敦賀発電所2号炉
ボーリング柱状図の記事欄に係るご指摘への回答
補足説明資料5
総点検結果(2)
②ボーリング柱状図記事欄以外の比較

令和2年6月4日
日本原子力発電株式会社

本資料は、ボーリング柱状図の記事欄以外について比較を行い、記載が変更されている箇所を抽出し、その内容、変更理由を確認したものである。

柱状図(0.00m~30.00m)

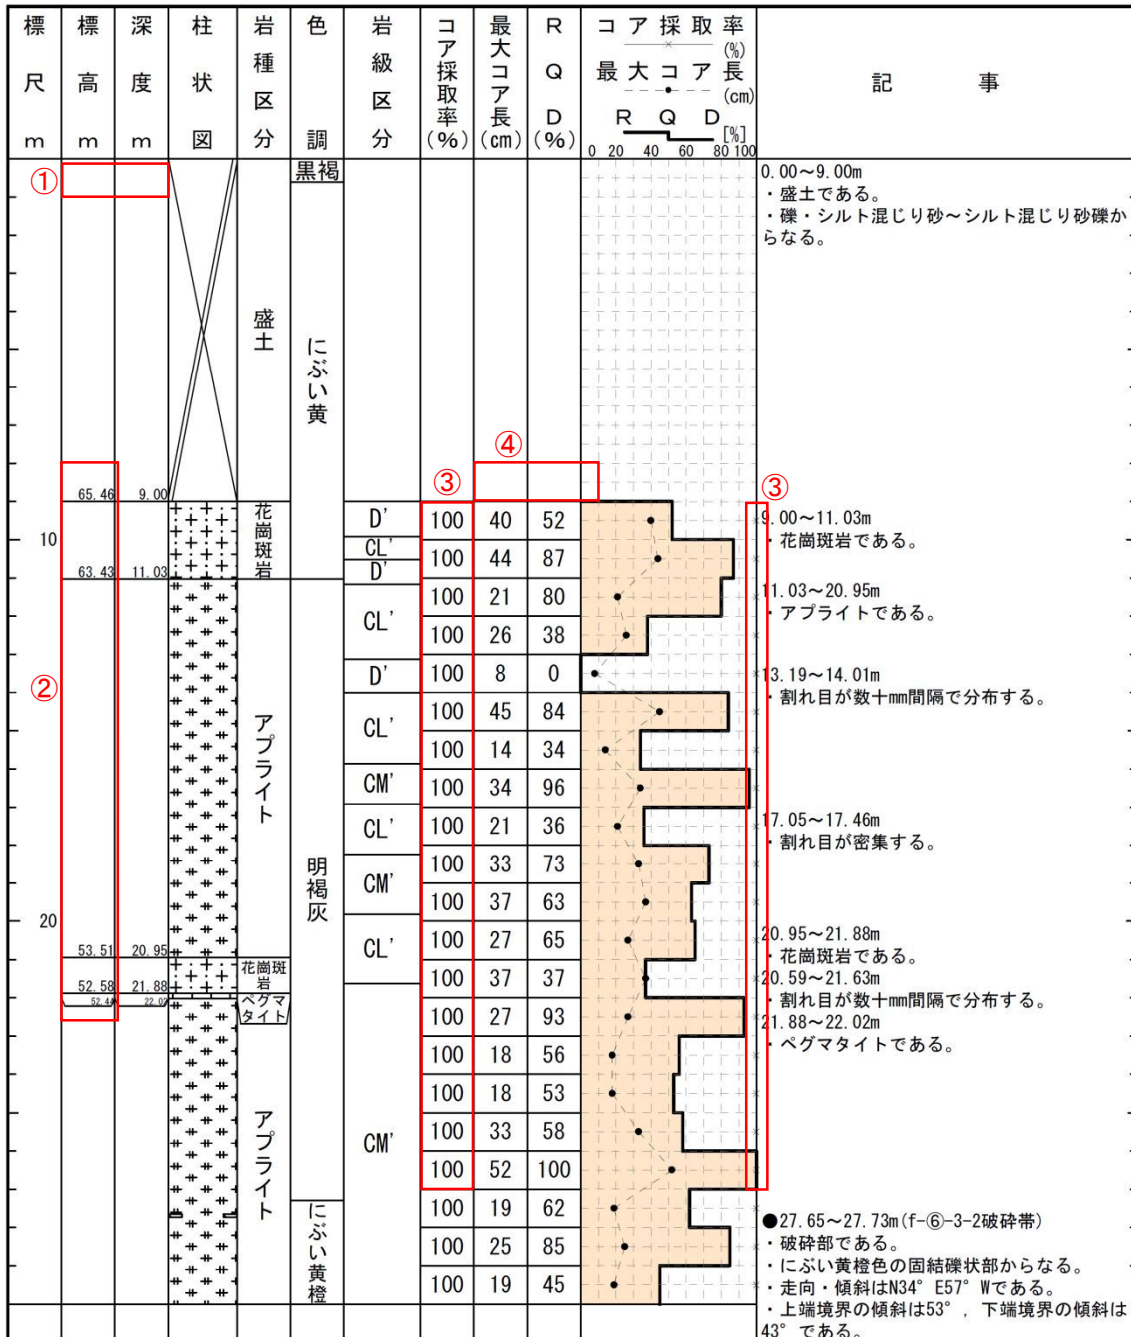
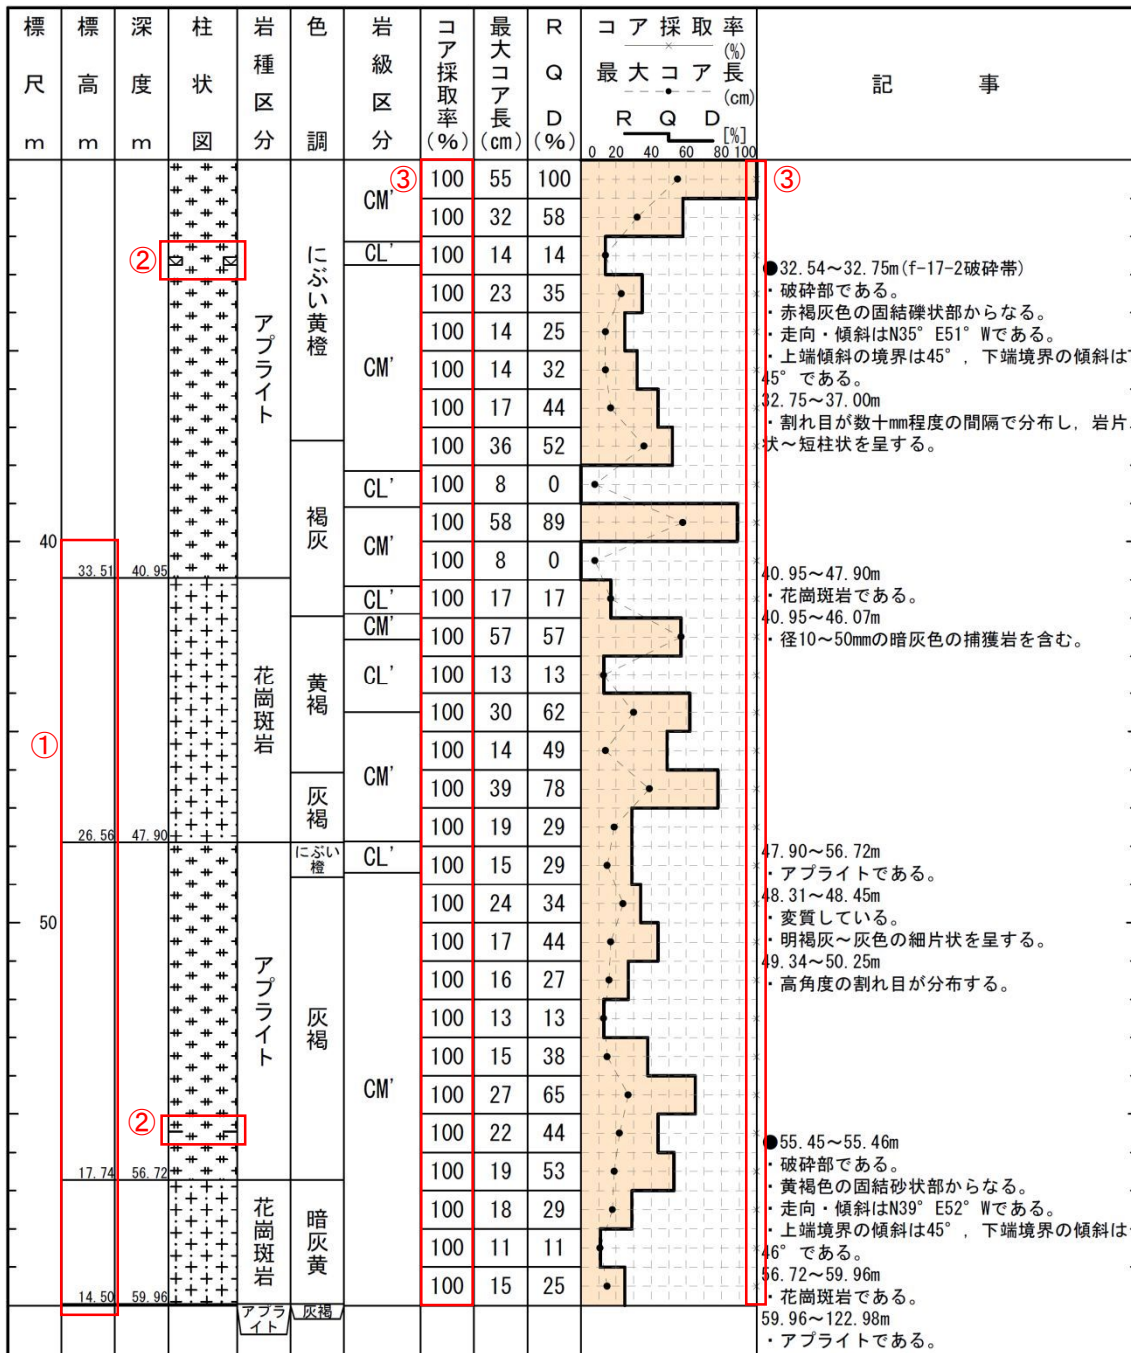
- 1-32, 1-34(分類c)①
岩種区分は同一のため削除。
- 1-33(分類a)②
誤記。
- 1-35(分類b)③
報告書の記載漏れを修正したため。
- 1-36, 1-37(分類c)④
基盤上限の1m未満の区間を省いたため。

- 1-38 (分類d) ①
記事欄の記載変更に伴う変更。(破碎部模様の変更)
- 1-35 (分類b) ②
報告書の記載漏れを修正したため。

柱状図(30.00m～60.00m)

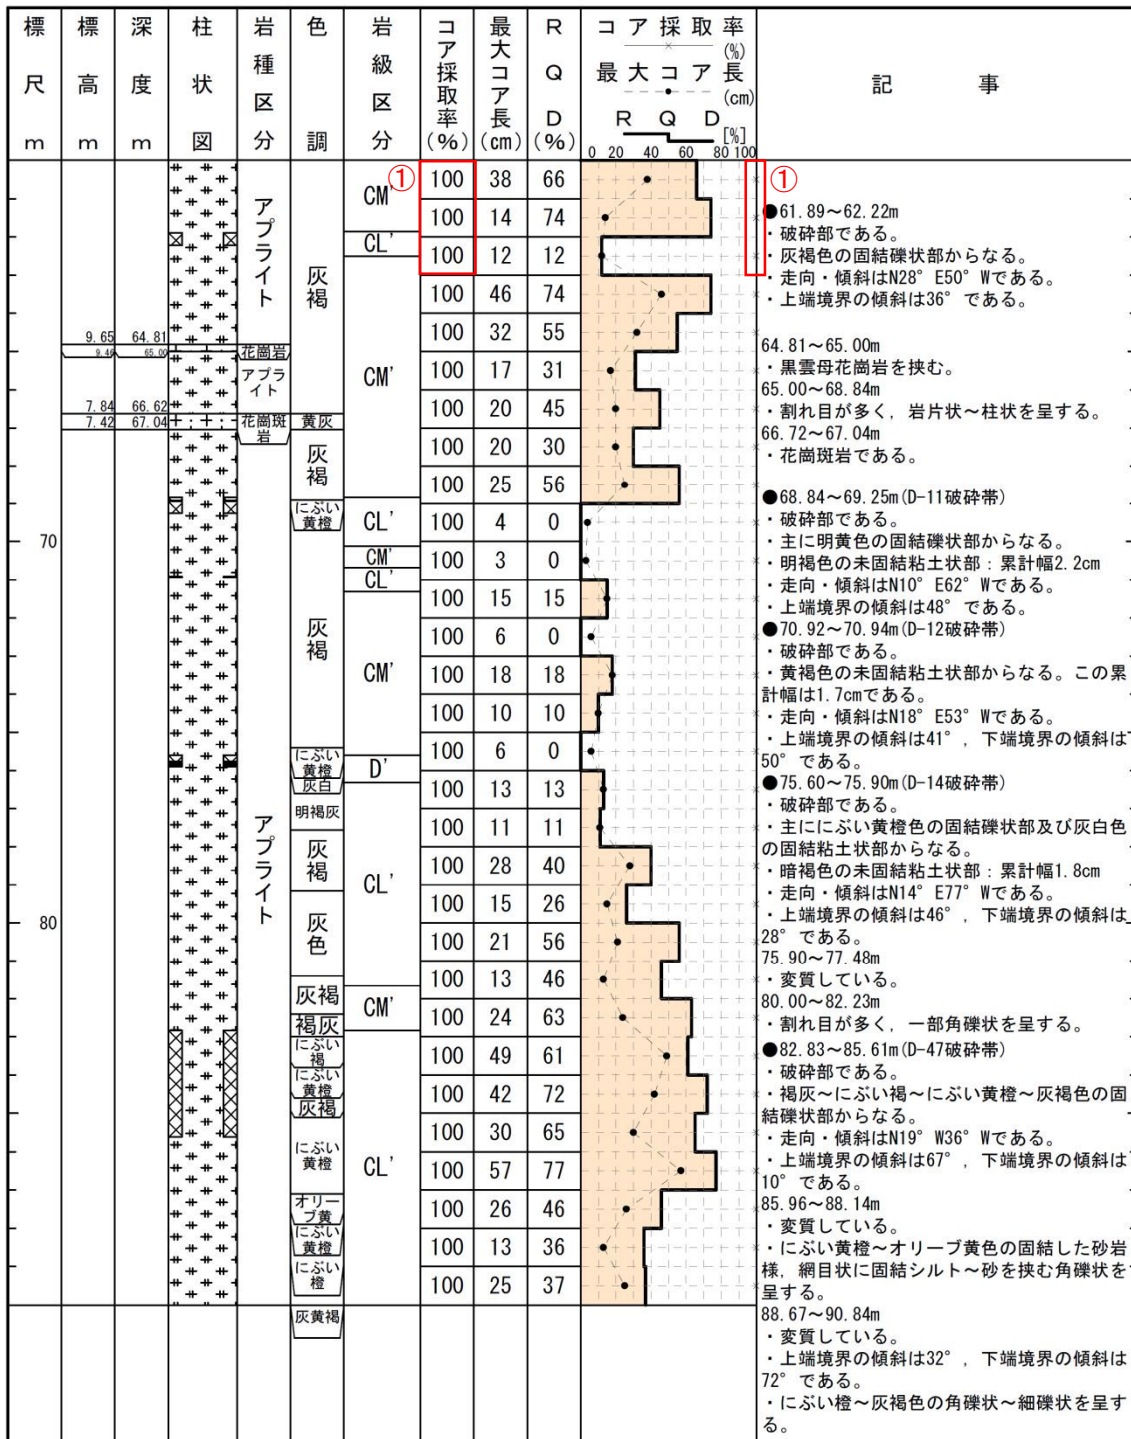
- 1-33(分類a)①
誤記。
- 1-39, 1-40(分類d)②
記事欄の記載変更に伴う変更。(破碎部模様の変更)
- 1-35(分類b)③
報告書の記載漏れを修正したため。

柱状図(60.00m~90.00m)

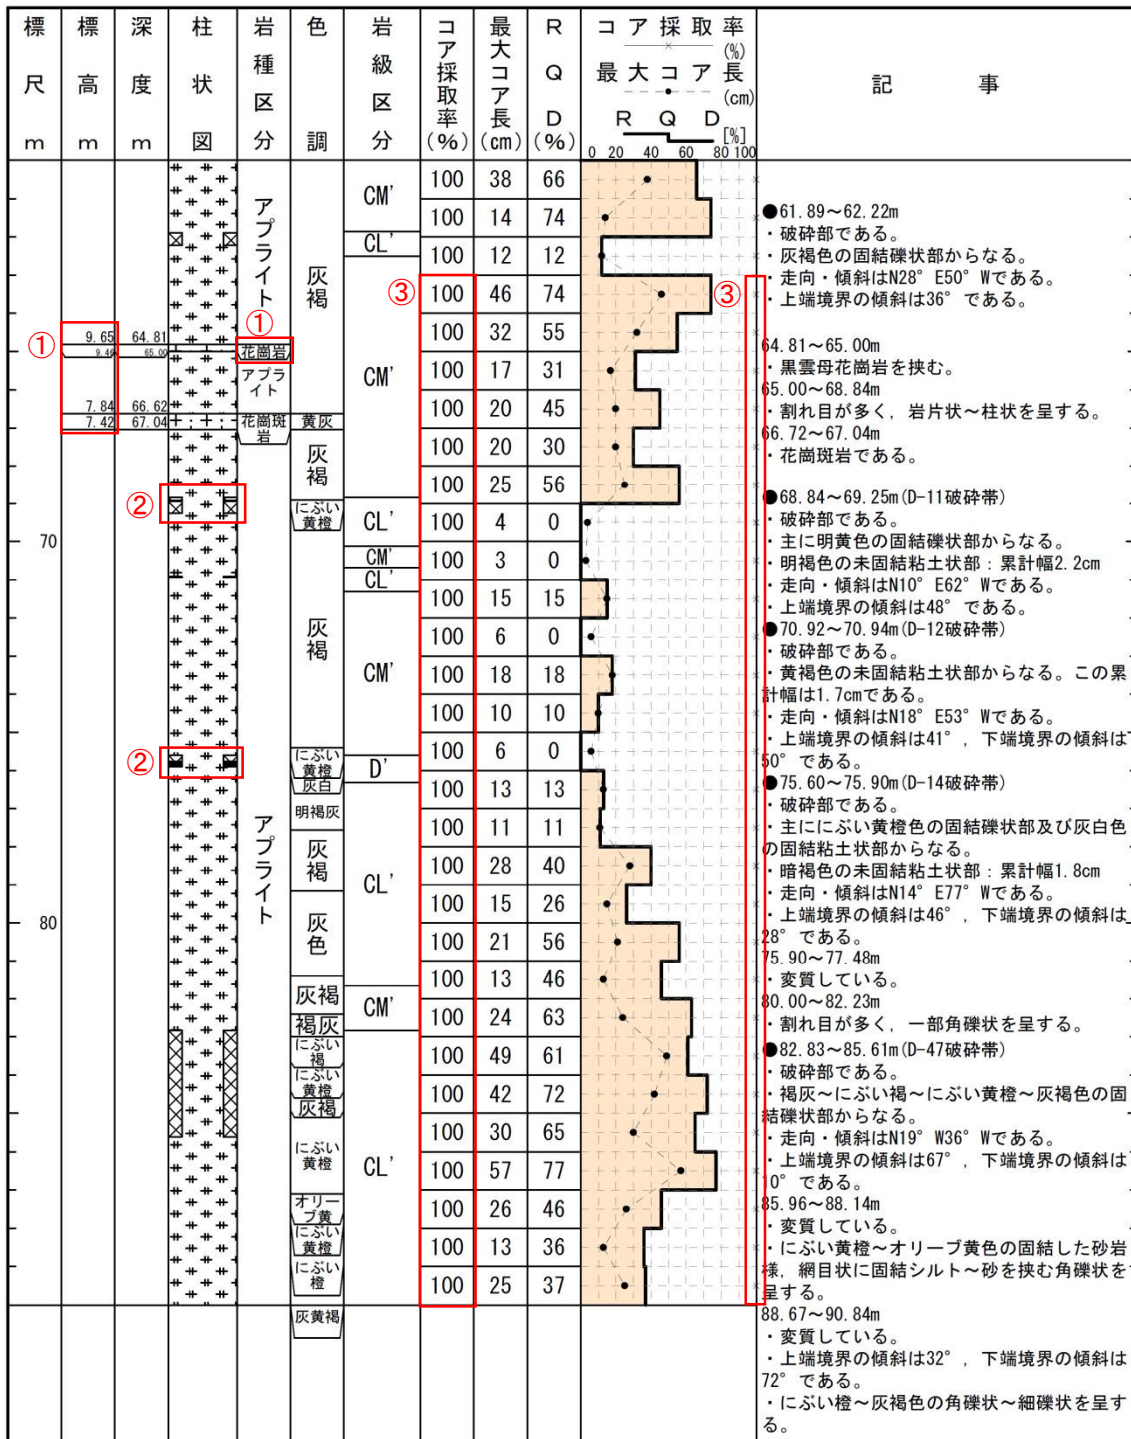
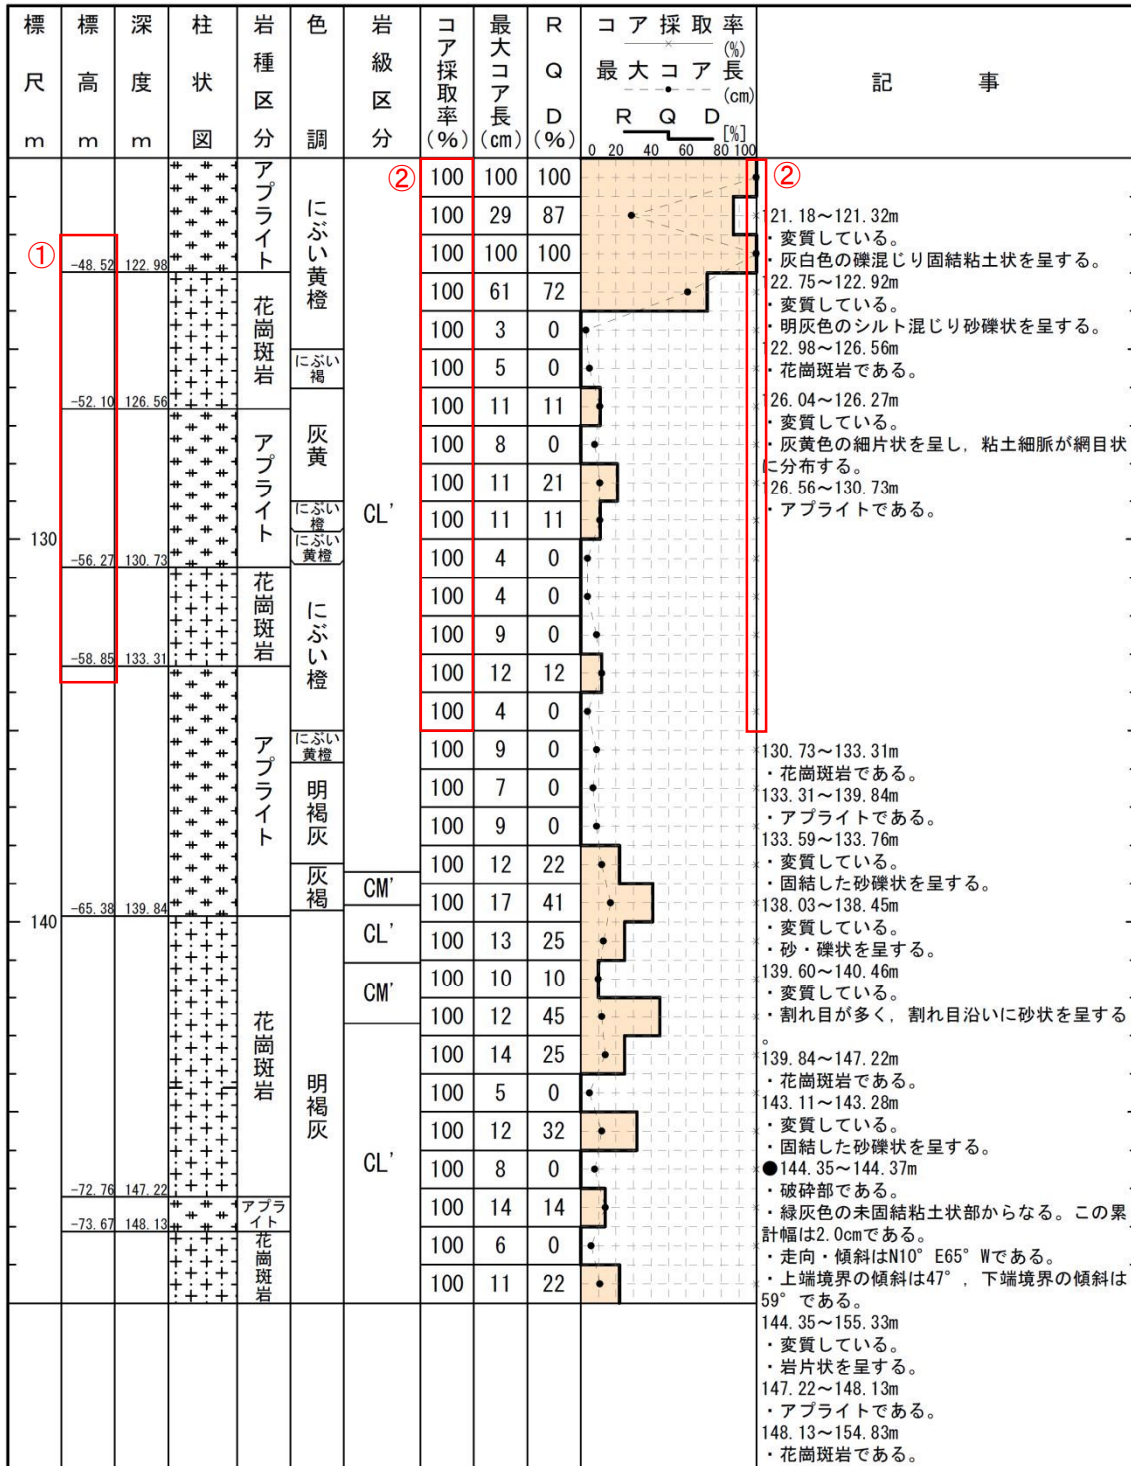
1-35(分類b)①
報告書の記載漏れを修正したため。

- 1-33, 1-43 (分類a) ①
誤記。
- 1-41, 1-42 (分類d) ②
記事欄の記載変更に伴う変更。(破砕部模様の変更)
- 1-35 (分類b) ③
報告書の記載漏れを修正したため。

柱状図(120.00m~150.00m)

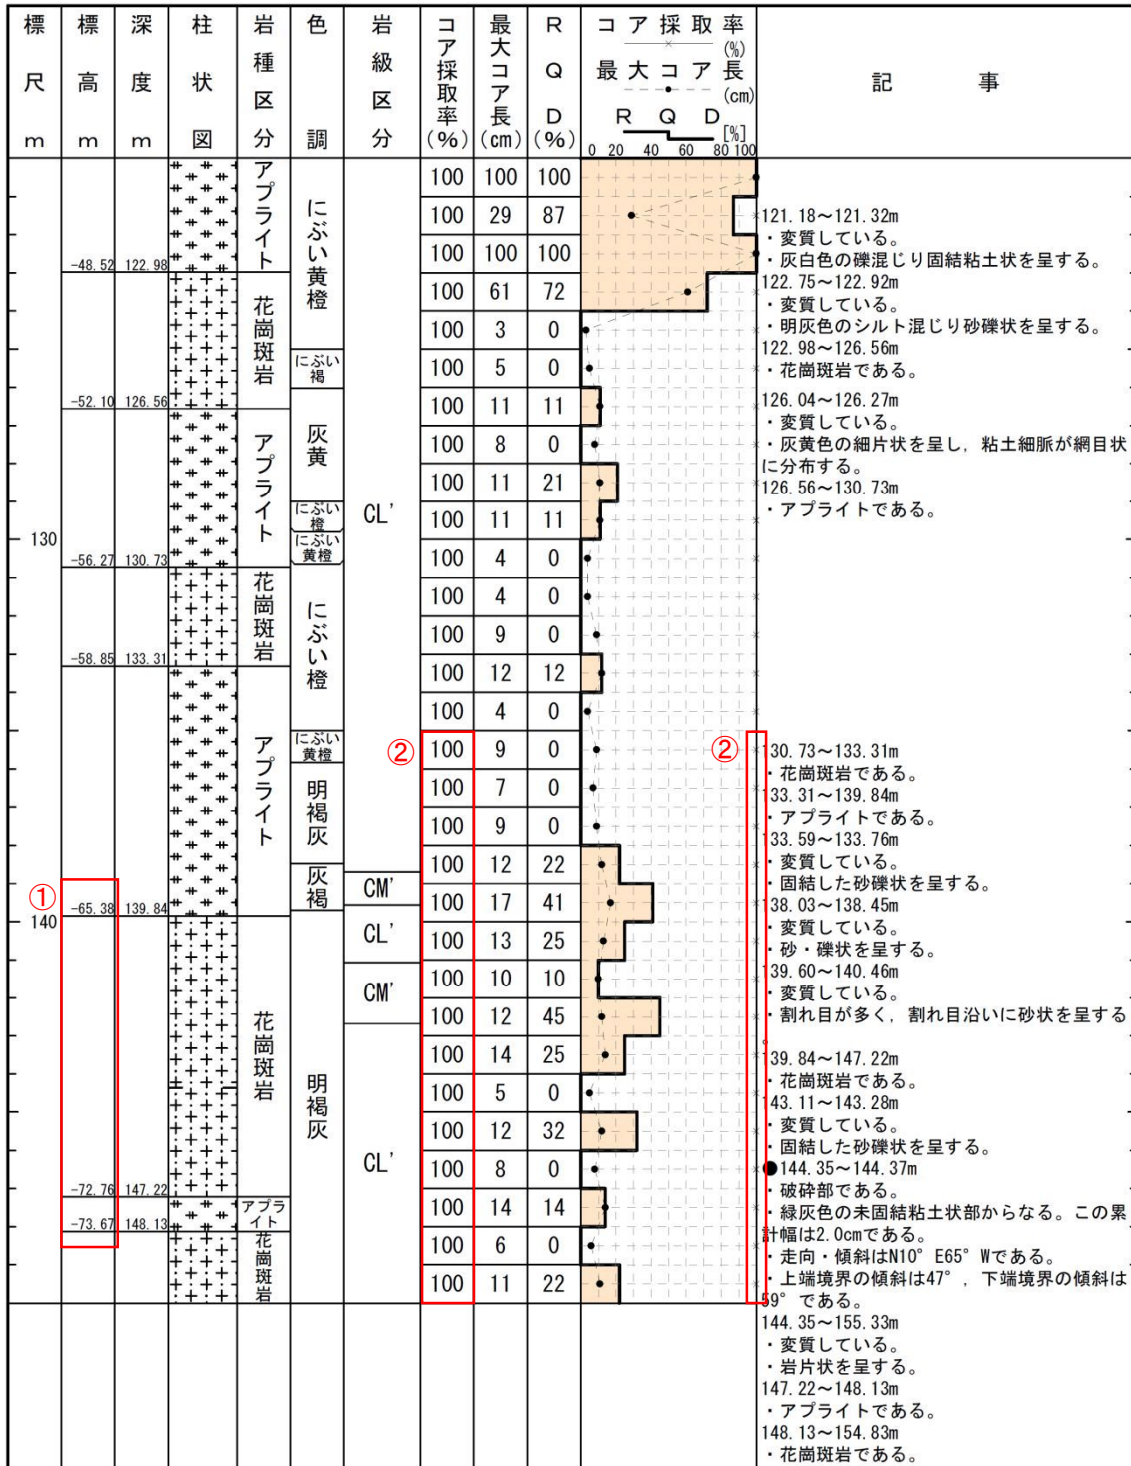
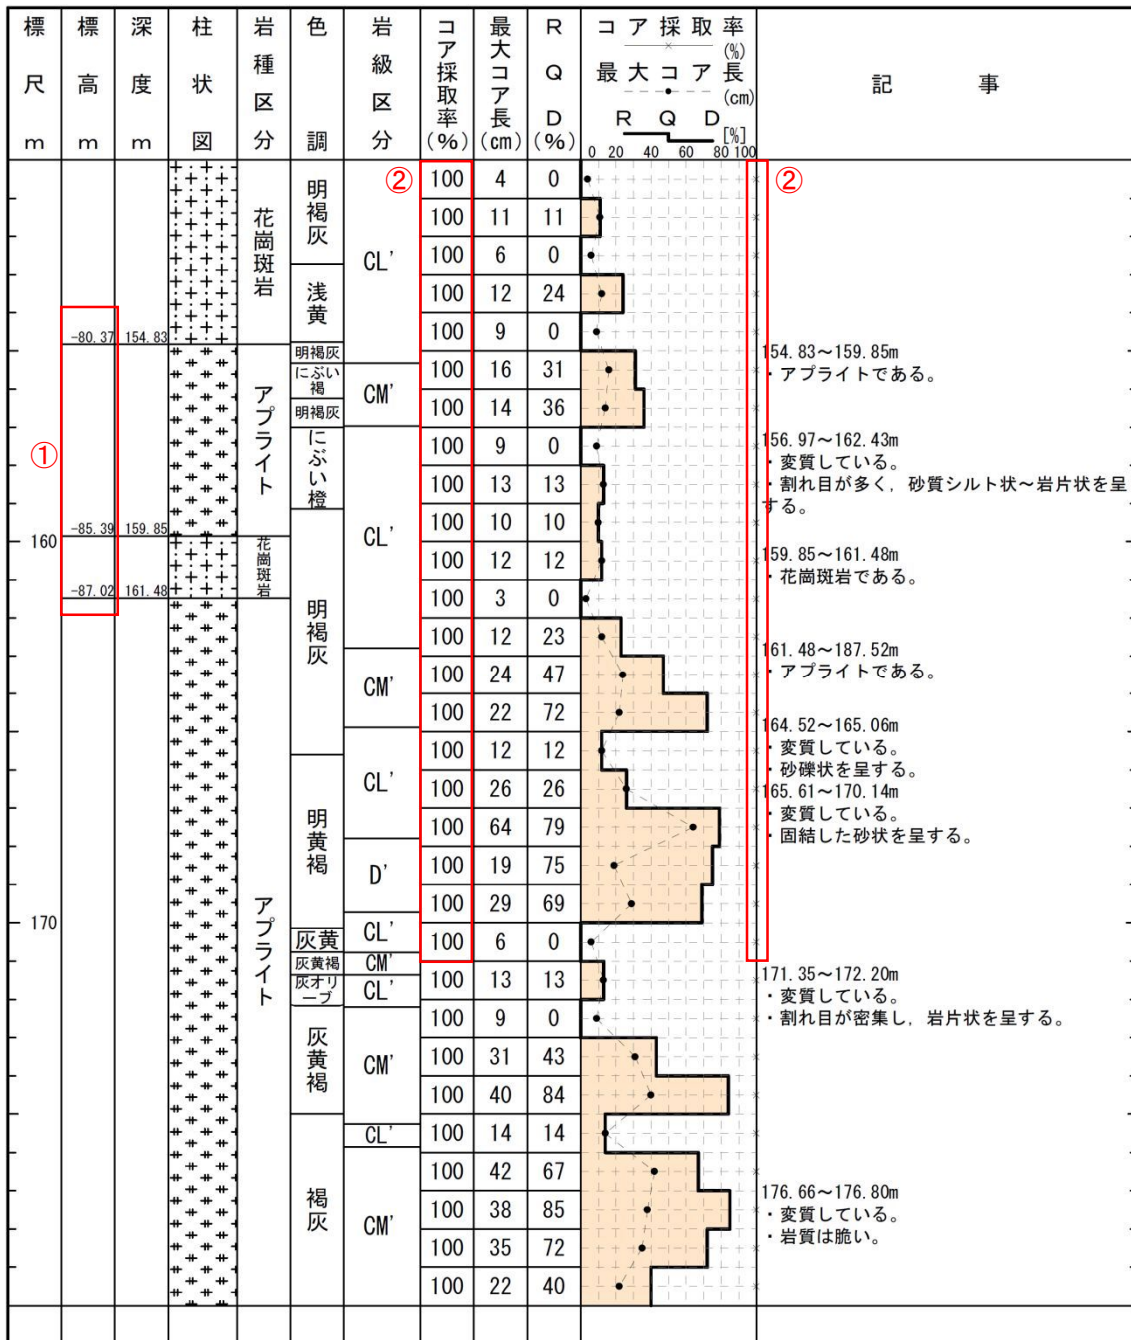
1-33(分類a)①
誤記。
1-35(分類b)②
報告書の記載漏れを修正したため。

1-33(分類a)①
誤記。
1-35(分類b)②
報告書の記載漏れを修正したため。
